臺中市西屯區何厝段314-4等5筆地號及惠來厝 段231地號土地商場、辦公、旅館新建工程案

環境影響說明書

第二次專案小組初審 簡報

◆ 施工車輛動線規劃

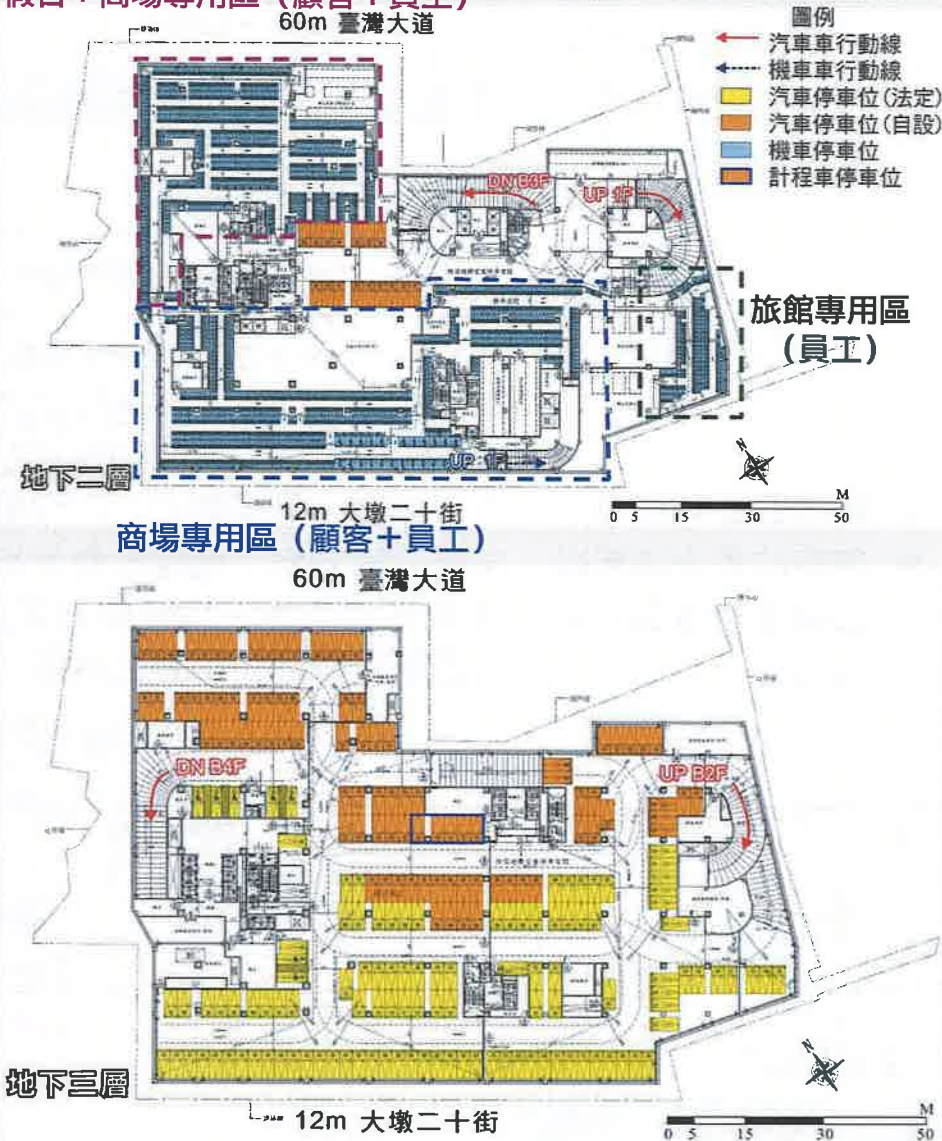
◆ 吳委員玉琛			
審查意見	原環說書內容	回覆說明	頁次
1. 請加強規劃於施工及營運對鄰近交通之影響，補充說明之。		施工期間將以避開尖峰時段（07:00~09:00及16:00~19:00）為主，另配合周邊小學中午放學時段（12:00~13:00），除週二外，應加強中午時段施工車輛管理，施工車輛應禁止於此時段進出。此外，於施工內部將設置迴車空間，以避免施工車輛於路段中迴轉，影響路段通過性車輛。施工大型車輛初步規劃於市政南一路側租用路邊停車格設置臨時停等區域，未來施工期間依臺中市政府交通局核准路段位置為主，防止大型車輛於基地周邊排隊進場佔用道路造成影響，詳圖7.6.1-1所示。 營運期間除透過相關智慧化停車管理系統（詳8.1.12節-二、營運階段），如進場導引智慧設施、離場尋車導引系統、停車收費系統規劃、公開停車場資訊等，加速車輛進離場時間外，亦針對基地周邊路口及路段提出相關策略，如增設相關牌面將欲往西屯地區民眾導引至大墩十九街及大墩路駛離，並將大墩二十街（大恩街-文心路）路段規劃為路邊禁止停車，利用路側空間規劃為2 m機車優先道，而考量欲往南屯、中區、東西區之車輛將由大墩二十街銜接大祥街駛離，故將大墩二十街（大祥街-大恩街）往西路段調整為喇叭口型式設置，增加一車道作為左轉車輛使用，如使車道容量提升，以降低營運期間對鄰近交通之影響，路口號誌改善比較說明詳表8.1.12-3，大墩二十街路段配置改善前後道路容量及服務水準比較詳表8.1.12-4。	P.7-55 P.8-16 ~P.8-19 P.8-22 ~P.8-24

進入動線 (主要路線) : 市政南一路→河南路→市政路→文心路→大墩二十街→基地

進入動線 (替代路線) : 市政南一路→河南路→市政路→文心路→大隆路→大墩路→大墩二十街→基地

進入動線 (臺灣大道夜間) : 市政路→文心路→臺灣大道→基地

離開動線 (主要及替代路線) : 基地→大墩二十街→文心路→青海路

離開動線 (臺灣大道夜間) : 基地→臺灣大道→大墩路→大隆路→文心路→青海路

- ◆ 基地施工除連續灌漿以外，運土、灌漿及大型建材運送車輛進出時間，避開捷運搭乘人潮及道路尖峰時段 (07:00~09:00及16:00~19:00)，並考量週二小學為全日課程，故除週二外，其餘中午放學時段 (12:00~13:30) 亦將禁止大型施工車輛進出。

- ◆ 規劃於市政南一路側租用路邊停車格設置臨時停等區域，未來施工期間依臺中市政府交通局核准路段位置為主，防止大型車輛於基地周邊排隊進場佔用道路造成影響。

大墩二十街道路配置改善示意圖

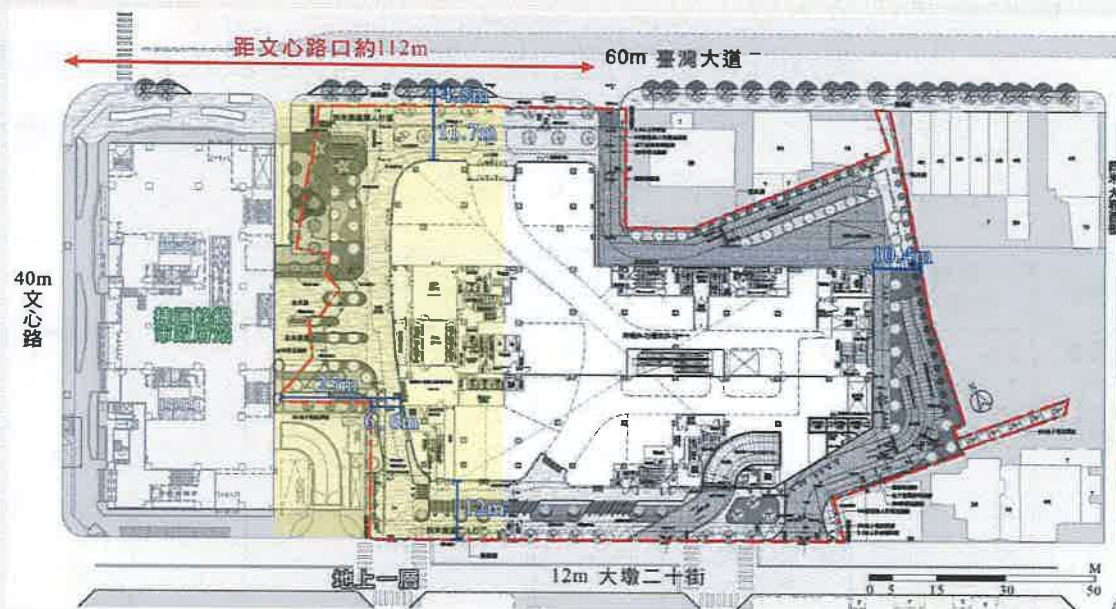
審查意見	原環說書內容	回覆說明	頁次
1. 開發案將造成交通服務品質下降，目前規劃停車場共有二處汽車入口與一處汽車出口、及一處機車出入口，請直接於圖上（圖8.1.12-3）標示主要道路名稱，以瞭解各種車輛進出情形。	詳圖8.1.12-3。	遵照辦理，本次修正於圖8.1.12-3標示基地北側為臺灣大道，南側為大墩二十街，東側為大容西街及大容東街、南側與大墩二十街連接道路為大恩街與大祥街，標示清楚以利判讀。	P.8-21
2. 請評估基地周邊路口改善策略及鄰近道路配置改善之有效性及可執行性。	—	感謝委員意見，基地周邊路口改善策略及鄰近道路配置改善方案，已於交通影響評估報告書提出，並經臺中市政府交通局第11202-1次交通影響評估審查會審查原則修正後通過在案。後續本案將向交通主管機關申請，並依交通主管機關辦理會勘後，核准之設置內容為準。	P.8-23
3. 取消大墩二十街路邊停車格，請評估對於民眾需求的影響。	—	感謝委員意見，鄰近道路配置改善規劃取消現有大墩二十街路邊停車格位改為機車優先道以提升道路容量之方案，已於交通影響評估報告書提出，並經臺中市政府交通局第11202-1次交通影響評估審查會審查原則修正後通過在案。後續本案將向交通主管機關申請，並依交通主管機關辦理會勘，並邀請里長陪同，改善措施以核准之設置內容為準。	P.8-24

- ◆停車場出入口改善措施，如出車警示燈、管制匝門、設置圓凸鏡及照明設施、緩衝停等空間及劃設紅線禁止臨時停車等。
- ◆並向交通主管機關提出申請路口號誌改善、鄰近道路配置改善（申請將大墩二十街（大祥街-文心路）路段規劃為路邊禁止停車，並利用路側空間規劃為2m機車優先道），使周邊道路更加順暢。

地下室開挖安全措施與觀測系統

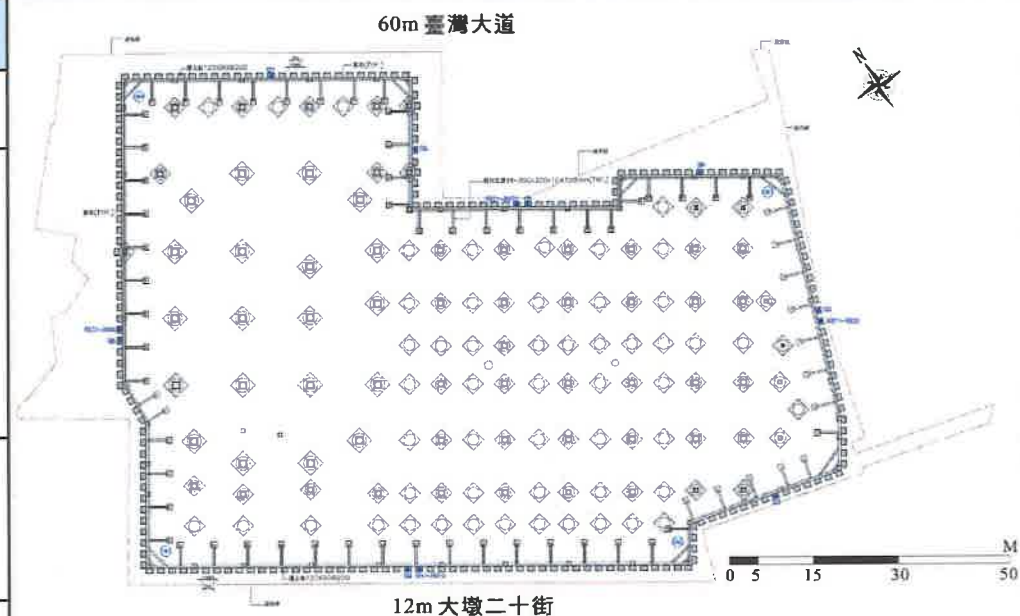
審查意見	原環說書內容	回覆說明	頁次
2. P7-3，第二行，略以「...並取1.2倍計算，...」是否為1.25倍之誤植？	-	感謝委員提醒，已修正誤植處為1.25倍計算。	P.7-3
3. P.8-3，有關地下開挖安全監測系統，鄰房建物傾斜計僅設置4處似嫌不足，請加強。	詳附錄十七	依委員意見加強，於每棟鄰房規劃一處傾斜計（合計至少七處），施工單位將於鄰房鑑定後視現場鄰房狀況進行設置調配，將更新於詳附錄十七。	P.8-3 附錄十七

- ◆ 基地西側緊鄰捷運綠線-市政府站（距離站體約6.6 m~25 m），東側距離鄰房約10.4 m，為確保施工期間鄰房建物安全，地下室開挖期間裝設傾度管、鋼筋計、建物傾斜計、水位觀測井處及沉陷觀測釘等觀測設備，依現場狀況佈設於工區內、鄰近建築物及道路，定期觀測基地及周邊鄰地之變化狀況。
- ◆ 當監測值超過警戒值時，將採取提高監測頻率；另監測值達行動值時，採取停止施工並啟動應變機制，待不良狀況改善或排除後，再恢復施工。

項目	數量及位置說明	量測頻率	管理值	警戒值	行動值
傾度管	8處，與擋土柱同深	- 每逢基地挖土前，水平支撐施加預壓及拆除前後各一次 - 開挖階段每週至少二次，平時每週一次	36 mm	48 mm	58 mm
鋼筋計	40組，於5 m、11 m、18 m、24 m及30 m深度處裝置於擋土柱內外側主筋上相對位置		1,700 kgf/cm ²	2,200 kgf/cm ²	2,700 kgf/cm ²
建物傾斜計	至少7處，設置於鄰房建物（後續依鄰房鑑定結果為主）	開挖階段每週二次，平時每週一次	1/500	1/400	1/300
水位觀測井	4處，利用基地內束水井	基地內抽水期間每天一次，平時每週一次	初始值±0.5 m	初始值±1 m	與初始值之差異超過±1 m或水位變化不穩定
沉陷觀測釘	30處，於道路及四周鄰房不易碰撞處	每週一次	23 mm	30 mm	36 mm

地下室抽排水及因應計畫

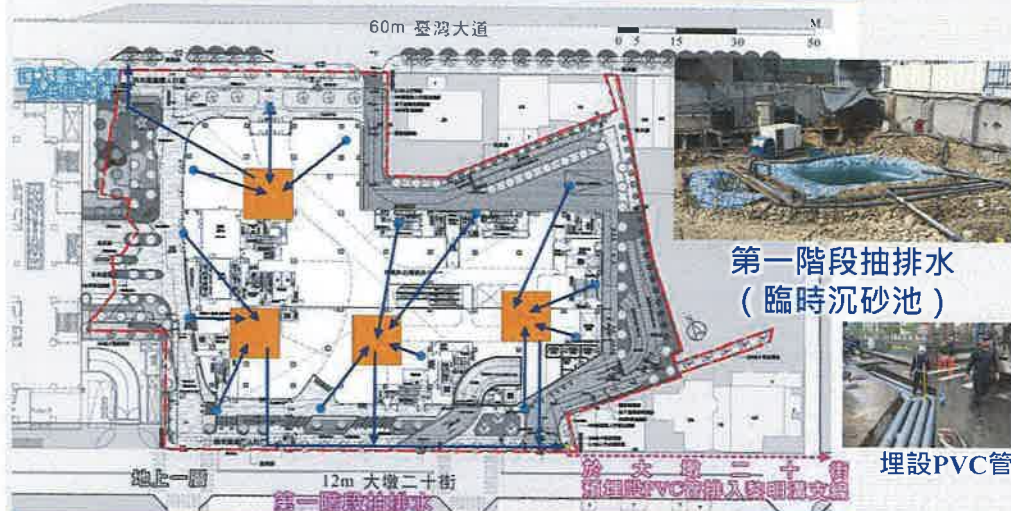
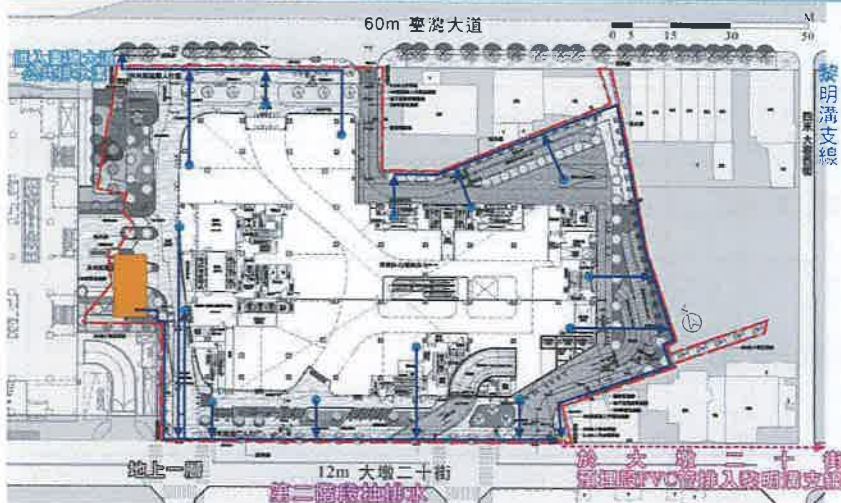
2. 開發單位已補充說明本開發計畫基地周邊公共排水溝可負荷地表逕流量，另抽排水經收集後，於基地南側大墩二十街預埋設PVC管或基地北側臺灣大道公共排水溝匯入東側黎明溝支線，公共排水溝及黎明溝支線仍可負荷抽排水量匯入。惟考慮極端降雨狀況時相關排水量是否仍足夠因應。	-	感謝委員意見，參考國家災害防救科技中心3D災害潛勢地圖之基地周邊淹水潛勢圖（圖7.1.2-1），一日累積雨量於500 mm及650 mm時，基地非位於淹水潛勢範圍。本案抽排水期間，抽排水分別由南側大墩二十街預埋設PVC管或由北側臺灣大道公共排水溝排往下游黎明溝支線，黎明溝支線尚可負荷排水量匯入。 考量極端降雨狀況時，本案擬定抽排水期間應變計畫，依中央氣象局發布大豪雨預報時（24小時累積雨量達350毫米以上，或3小時累積雨量達200毫米以上），至周邊排水溝有滿溢之虞或發生淹水事宜時，將視情況關閉基地內部分抽水機之運轉，並承諾大豪雨期間抽排水停止排往北側臺灣大道排水溝，以減少溢滿之風險。	P.7-5 ~P.7-6 P.8-5

◆ 黃委員俊成			
審查意見	原環說書內容	回覆說明	頁次
1. 第一階段開挖時之臨時沉砂池，經沉澱後清澈排放，其時間是否會太長而無法再承受更多之地下水？	-	感謝委員意見，第一階段抽排水作業說明如下： 施工抽排水初期鑿井時，管內泥砂較多，抽水時泥砂隨水流抽出，規劃挖掘臨時沉砂池，鋪上帆布，將抽出之地下水流入臨時沉砂池，沉澱靜置後才予以排放，臨時沉砂池泥沙若過多，則以挖土機將泥砂挖出。 基地初步規劃14口抽水井，搭配4個臨時沉砂池，鑿井作業為各井依序工程施作，當該臨時沉砂池滿時，開始靜置約1~2天，重複此作業直到所有水井抽出之水均已無泥砂後（保守預估1個月），才進入第二階段抽排水作業，抽排水說明詳7.1.3節。	P.7-12 ~P.7-13
2. 施工期間之交通配合周邊小學中午放學時段，其中星期三一般小學僅上半天課，因此中午便開始放假下課，此部分亦請一併考量。	-	遵照辦理。施工期間將以避開尖峰時段（07:00~09:00及16:00~19:00）為主。並考量週二小學全校皆為全日課程，故除週二外，其餘中午放學時段（12:00~13:30）亦將加強中午時段施工車輛管理，施工車輛禁止於此時段進出。 初步規劃於市政南一路側租用路邊停車格設置臨時停等區域，未來施工期間依臺中市政府交通局核准路段位置為主，防止大型車輛於基地周邊排隊進場佔用道路造成影響，規劃詳圖7.6.1-1。	P.8-16 P.7-55 ~P.7-56

第一階段：初期開挖時抽出之地下水含砂量高，抽出之地下水→臨時沉砂池→基地南側大墩二十街預埋設PVC管或基地北側臺灣大道公共排水溝→黎明溝支線。

第二階段：當地下水含砂量大幅降低後水質清澈(約1個月)，抽出之地下水→基地南側大墩二十街預埋設PVC管或基地北側臺灣大道公共排水溝→黎明溝支線。

- ◆ 第一階段規劃14口抽水井，搭配4個臨時沉砂池，鑿井作業為各井依序工程施作，當該臨時沉砂池滿時，開始靜置約1~2天，重複此作業直到所有水井抽出之水均已無泥砂後（保守預估1個月），才進入第二階段抽排水作業
- ◆ 第二階段規劃一處臨時沉砂池，主要為收集洗車廢水及地表逕流廢水，經沉澱後以預埋設PVC管排入黎明溝支線。
- ◆ 黎明溝支線容許排水量為117.3 m³/sec，可容納基地抽排水、地表逕流及洗車廢水排往黎明溝支線。

- ◆ 考量極端降雨狀況時，擬定抽排水期間應變計畫，依中央氣象局發布大豪雨預報時（24小時累積雨量達350毫米以上，或3小時累積雨量達200毫米以上），至周邊排水溝有滿溢之虞或發生淹水事宜時，**將視情況關閉基地內部分抽水機之運轉，並承諾大豪雨期間抽排水停止排往北側臺灣大道排水溝，以減少滿溢之風險。**

地下室通風換氣設備

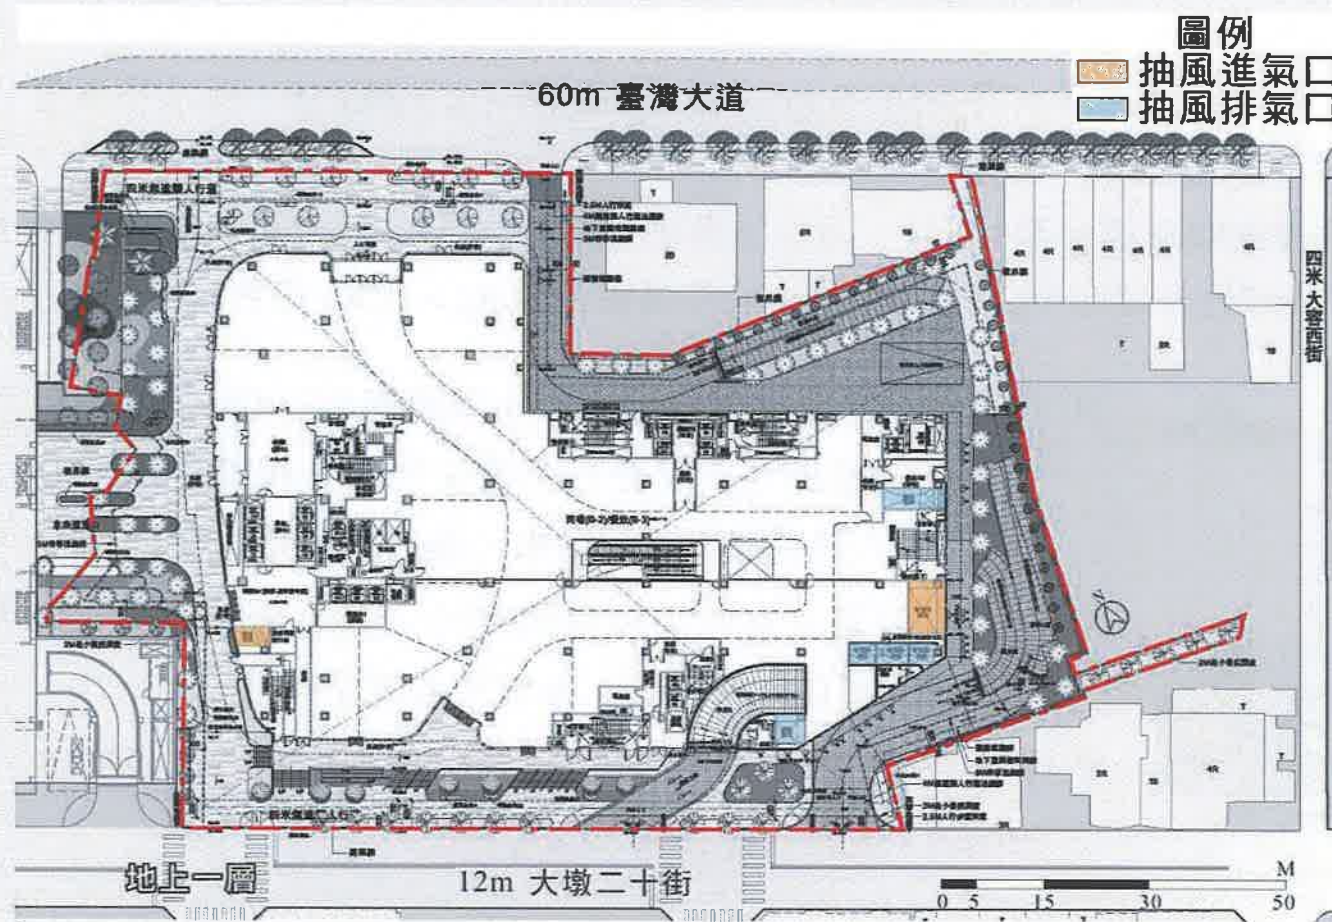
審查意見	原環說書內容	回覆說明	頁次
4. 地下停車場，除了CO之外，建議加設CO ₂ （可以參考IAQ標準）感測器連動自動換氣設備。	—	遵照辦理，參考室內空氣品質標準，擬定地下室停車場各層搭配設置空氣品質監測系統，可偵測CO、CO ₂ 濃度，當地下室CO濃度達9 ppm、CO ₂ 達1,000 ppm，排風機即啟動排風，依平面通風排氣規範檢討設計，設置機械通風設備須能供給樓地板每1平方公尺每小時25立方公尺以上換氣量。	P.8-9

- ◆ 地下室停車場各層搭配設置空氣品質監測系統，可偵測CO、CO₂濃度，當地下室CO濃度達9 ppm、CO₂達1,000 ppm，排風機即啟動排風，符合室內空氣品質管理法之公告場所。
- ◆ 地下室通風排氣設備依「平面通風排氣規範」檢討設計，設置機械通風設備須能供給樓地板每1平方公尺每小時25立方公尺以上換氣量。

太陽能光電板設置位置

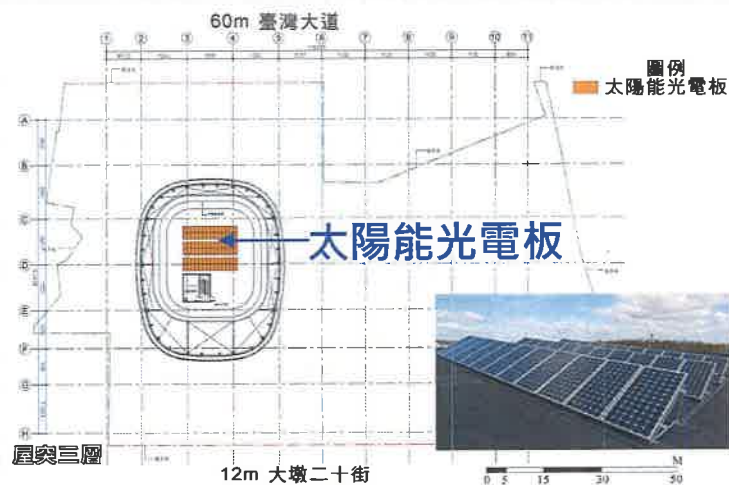
2. 因應未來可能缺電之影響，除太陽能發電之替代能源，是否有其他因應方法？	-	本案為友善環境，以太陽能發電收集之能源將併聯於公共電力系統，太陽能光電板由前次規劃84片提升至106片，可得發電量由20.2 kW提升至29.6 kW，依據「臺中市發展低碳城市自治條例」第38條之規定，本計畫建築物規劃興建地上34層高層大樓，已達「臺中市一定規模以上建築物智慧建築設計及規劃再生能源達一定比例之建築規模」公告所訂之規模，建築物之再生能源發電量應大於建築物總設備容量萬分之十或太陽能光電板面積大於屋頂突出物水平投影面積二分之一（$0.004 > 0.001$符合規定），檢討詳表5.2.5-1~表5.2.5-2。 另承諾取得「綠建築標章 - 銀級」及「智慧建築標章 - 合格級之標準」，透過低碳與節能設計，及各指標智慧化規劃策略，提升建築能源效率管理。	P.5-26 ~P.5-32

- ◆ 本計畫建築物**承諾取得「綠建築標章 - 銀級之標準」及「智慧建築標章 - 合格級之標準」**，透過低碳與節能設計，及各指標智慧化規劃策略，提升建築能源效率管理。
- ◆ 為響應政府推動低碳城市政策，規劃採永續建材使用、基地綠化及自然生態、基地保水及透水率、綠能及節約能源設計、雨水貯留及水資源循環再利用。
 - 基地內規劃種植喬木、灌木、花草及地被等植栽，**喬木數量由法定規劃71棵增加至127棵**，每年約可減少69,930 kg CO_{2e}。
 - 基地回填土 (CL) 為主，保水設計之保水量為56.08 m³，保水設計值 (λ) 為0.58，保水基準值 (λ_c) 為0.20，保水能力符合法規標準。
 - 屋突頂層設置**太陽能光電板由84片提升至106片**，再生能源已達「臺中市一定規模以上建築物智慧建築設計及規劃再生能源達一定比例之建築規模」公告規模 (**0.004 > 0.001**符合規定)。
